乐山恒逸油气设备科技有限公司厂房建设项目工程
设计方案调整公布图

建设项目公布

建设单位：
乐山恒逸油气设备科技有限公司

调整前总图

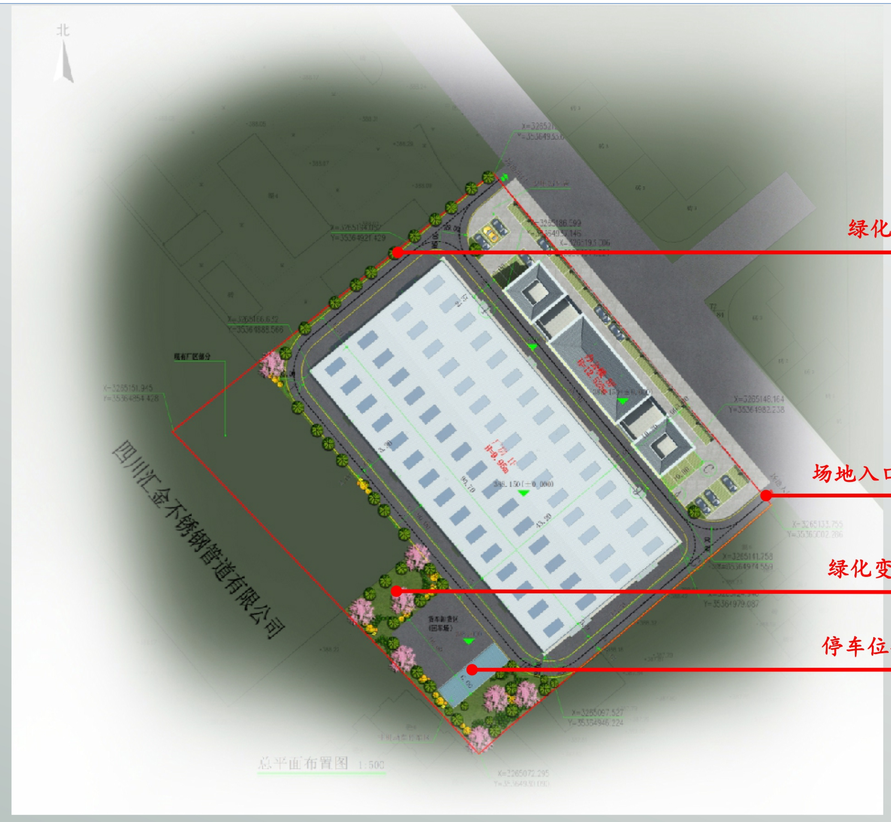
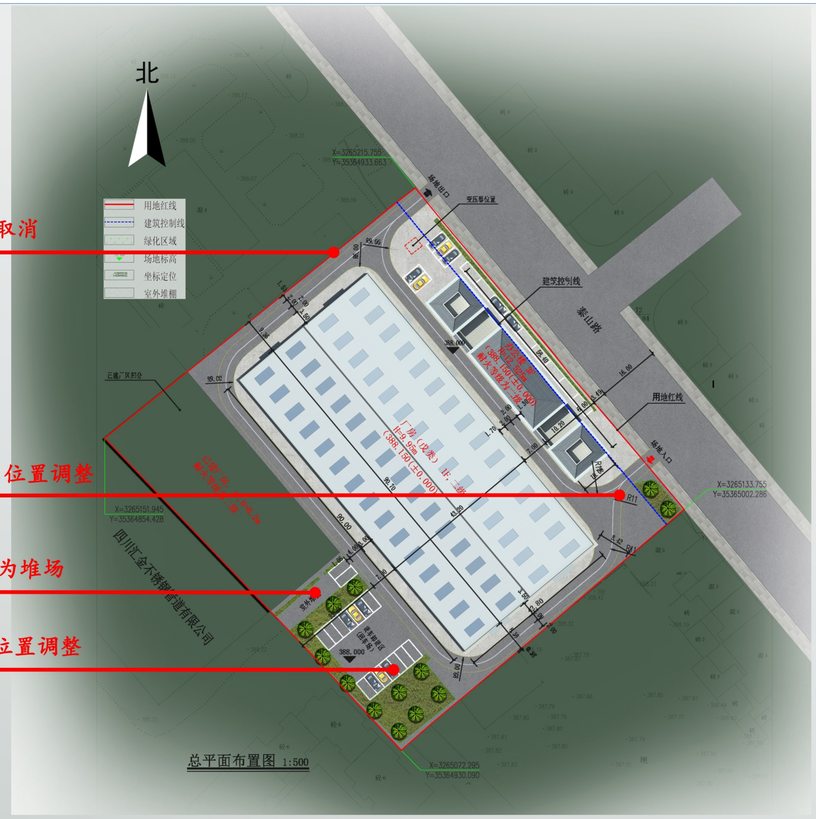
本项目相对于原有报规作入下调整：

1、场地入口向左侧移动约13m。
2、绿地率由11%调整为5.9%。
3、机动车停车位数量不变，位置进行调整。
4、其余项目建设内容均按原审批方案执行。
